**Modulo per la presentazione delle osservazioni per i piani/programmi/progetti sottoposti a procedimenti di valutazione ambientale di competenza statale**

**ID: Codice procedura (ID\_VIP/ID\_MATTM): 12691**

**“Progetto di un impianto eolico denominato "Pitigliano" ubicato nei comuni di Pitigliano (GR) e Sorano (GR) costituito da 20 (venti) aerogeneratori di potenza nominale 7,0 MW per un totale di 140,0 MW con relative opere connesse ed infrastrutture indispensabili”**

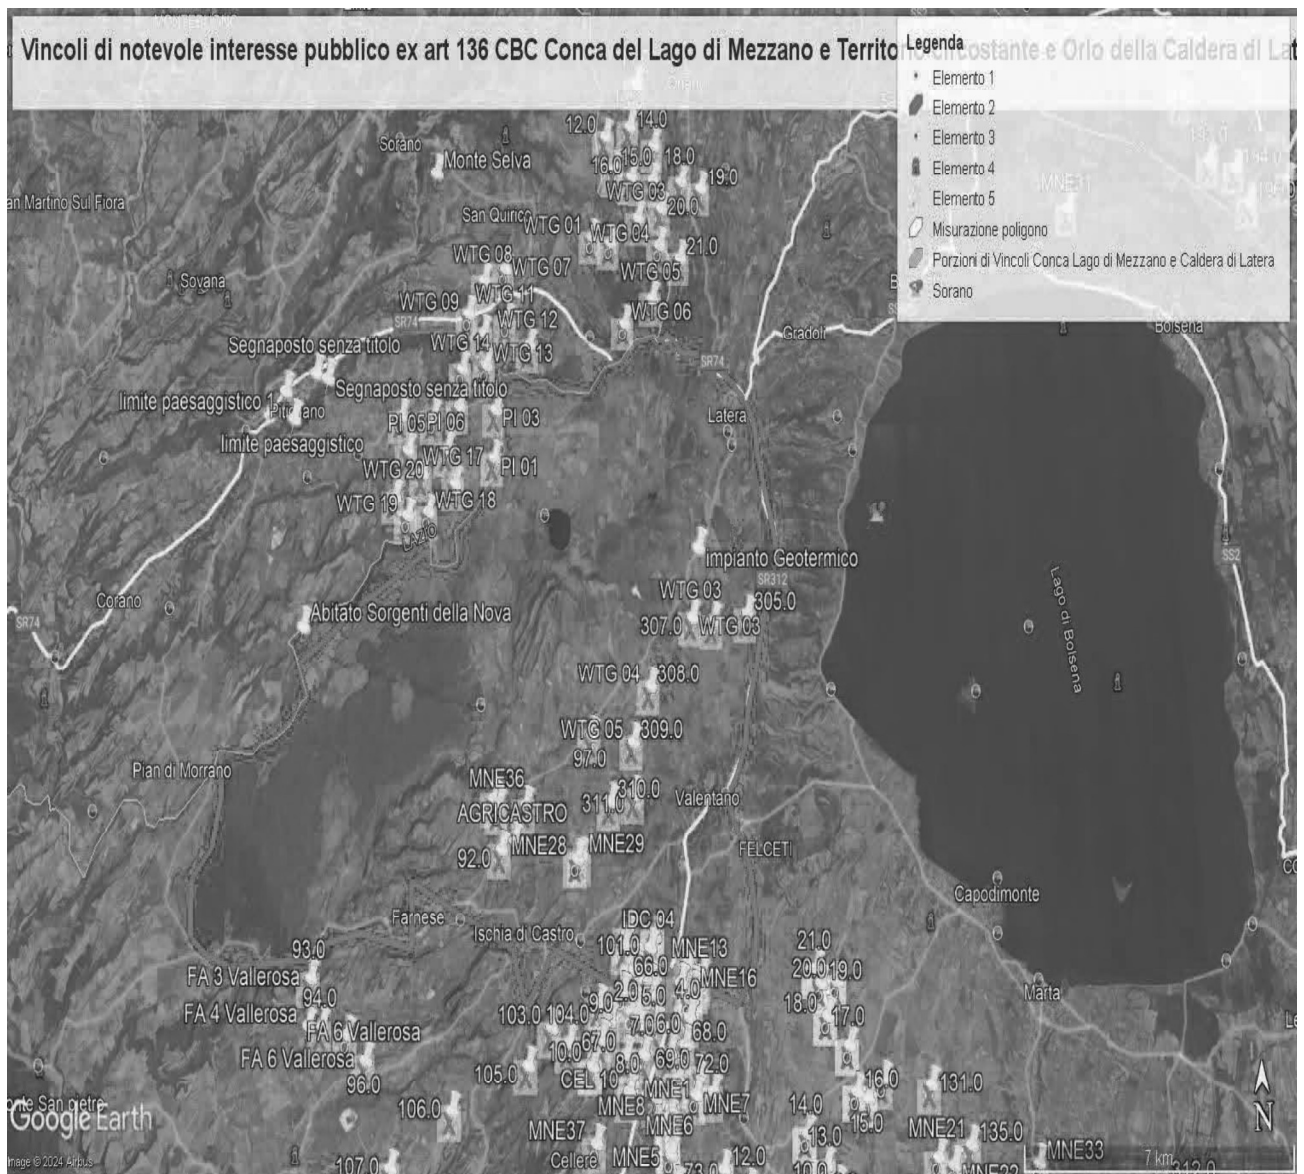
Al contrario si evidenzia che l'impianto eolico industriale citato non solo ricadrebbe con tutti e 20 gli aerogeneratori all'interno delle fasce di rispetto di 3 km di due vincoli paesaggistici di notevole interesse pubblico esistenti nella Regione Lazio e con una parte di essi nel vincolo paesaggistico del Centro abitato di Sorano ( GR) quindi in aree non idonee all'installazione di impianti di energia rinnovabile. Addirittura, alcuni aerogeneratori sarebbero ubicati a poche centinaia di metri dai perimetri dei due vincoli paesaggistici laziali ex art 136 del CBC.

Come è illustrato nell'immagine si ribadisce che l'impianto industriale "Pitigliano" ricade completamente all'interno delle fasce di rispetto dei due vincoli di notevole

**IMMAGINE n. 3 Impianto eolico industriale "Pitigliano" e distanze aerogeneratori dai Vincolo "Orlo della Caldera di Latera."**

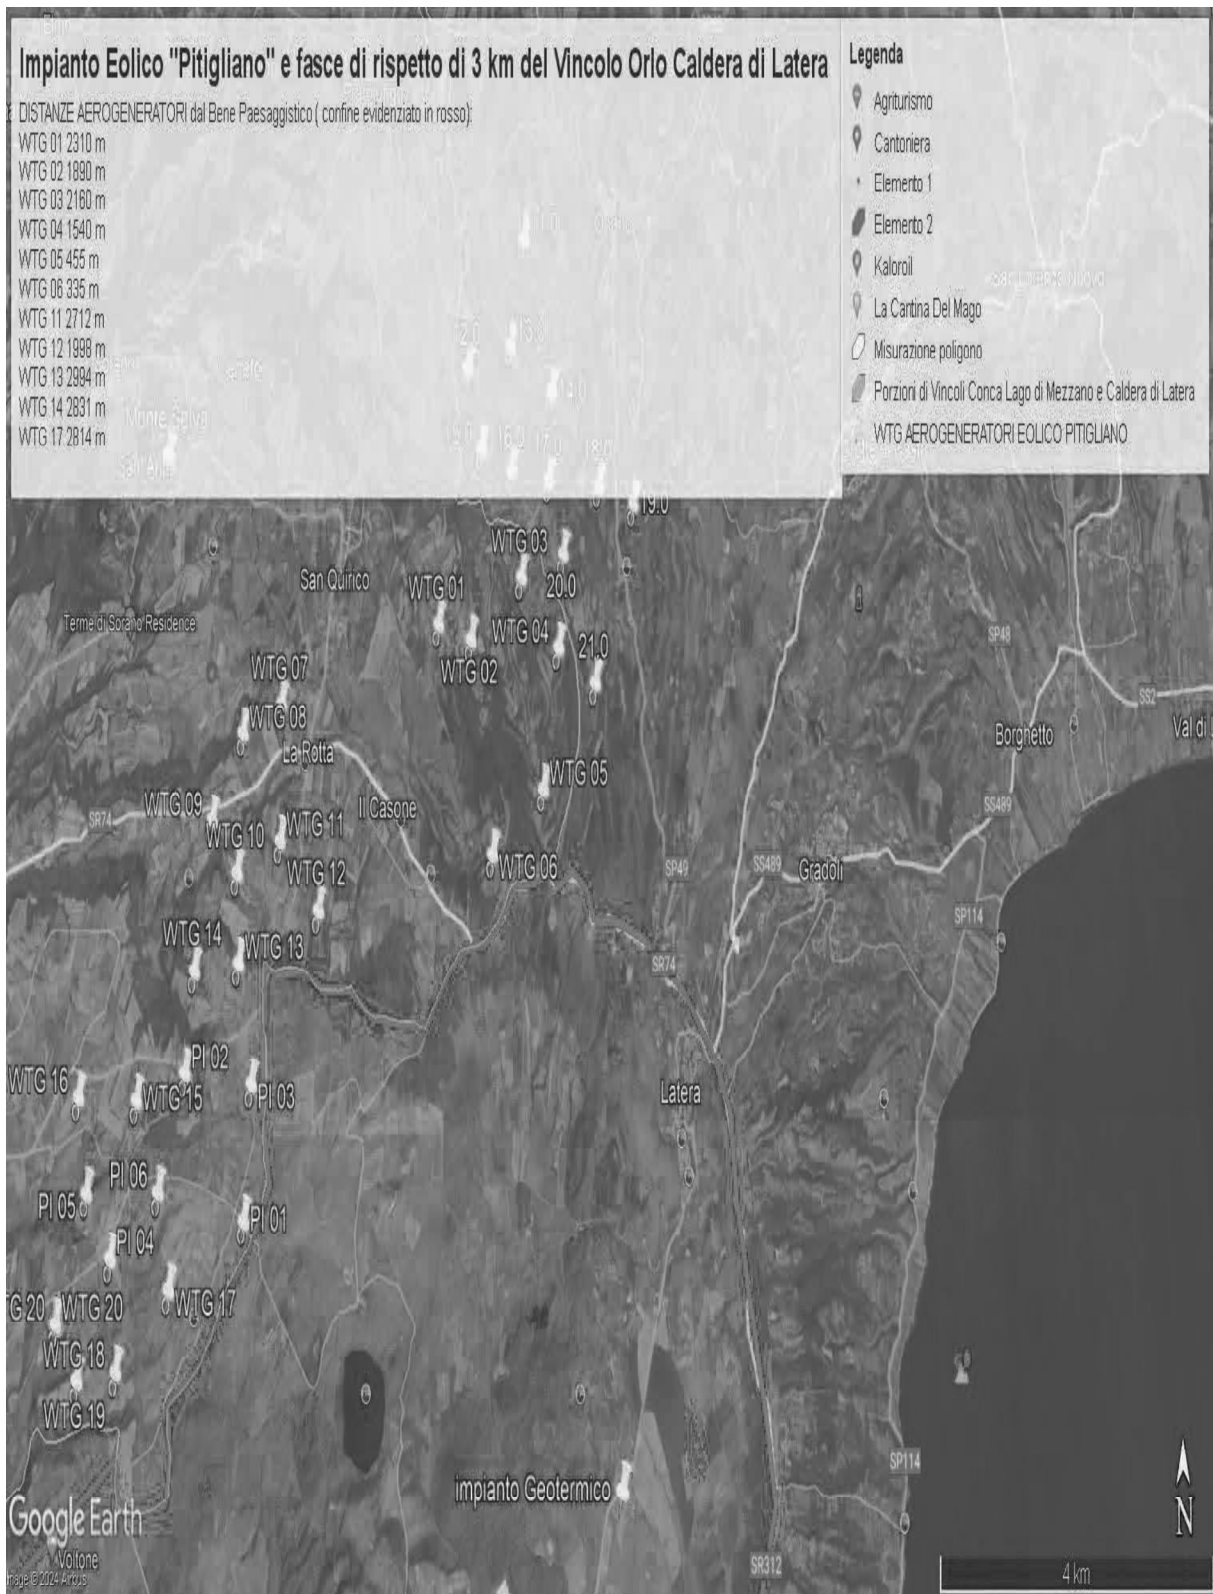
Concludendo, si evidenzia ancora che la proponente non effettuando la procedura prevista dalla Parte III delle Linee Guida nazionali ha ignorato un vincolo paesaggistico di notevole interesse pubblico istituito con un provvedimento del Segretariato regionale del Ministero della Cultura per il Lazio che ha emanato il Decreto di dichiarazione di notevole interesse pubblico n. 22 del 15.02.2024 ai sensi e per gli effetti dell'art. 136, co. 1, lett. c) e d) del decreto legislativo 22 gennaio 2004, n. 42, "Ambito paesaggistico, geologico e geomorfologico dell'orlo della caldera di

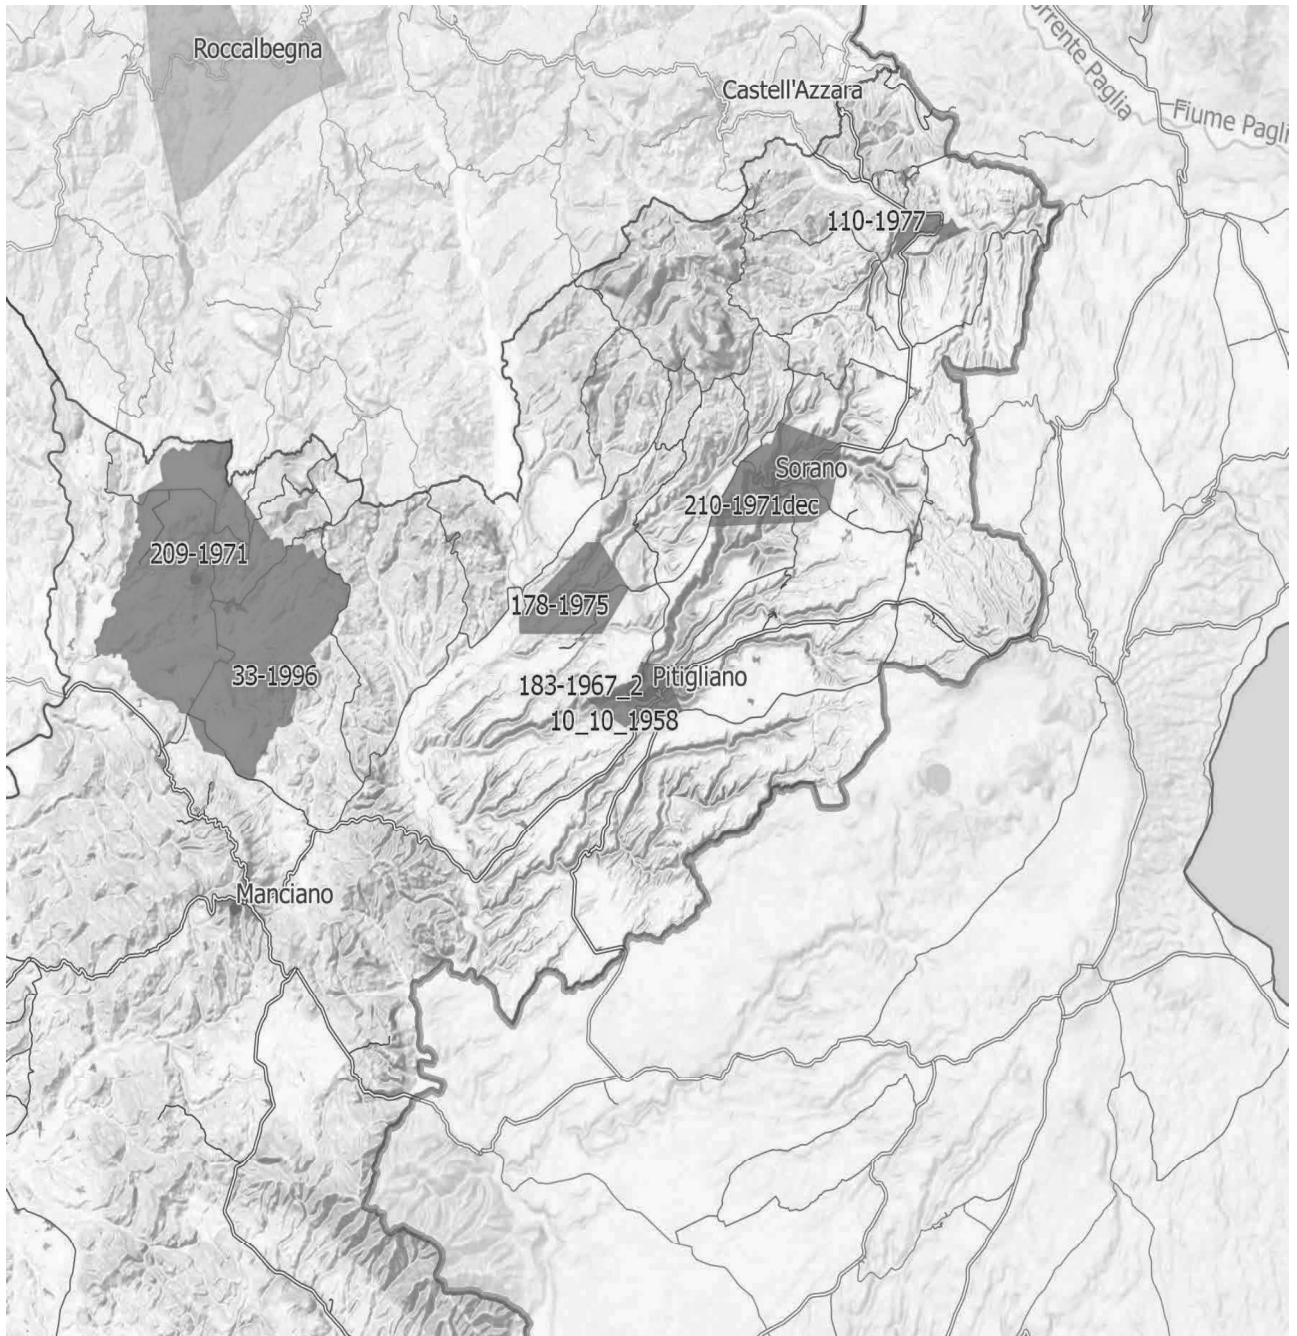
*Inoltre, come sostiene la Proponente parte dell'impianto si verrebbe a trovare a 3,5 km dal centro abitato di Sorano. Infatti, tre degli aerogeneratori WTG 08, 09, 10 sono addirittura all'interno delle fasce di rispetto dei 3 km del suo vincolo paesaggistico di notevole interesse pubblico ex art 136 del CBC. Si evidenzia che così si crea*

**IMMAGINE n. 4** Si evidenzia che i tre aerogeneratori WTG 07, WTG 08 e WTG 09 impattano con il vincolo paesaggistico di notevole interesse pubblico del Centro Storico di Sorano. Il WTG 07 si troverebbe a 2828 m, WTG 08 2504 e WTG 09 2990. Il cavidotto dell'impianto invece impatta in buona parte del Vincolo paesaggistico ex art. 136 del CBC del Centro Storico di Pitigliano.
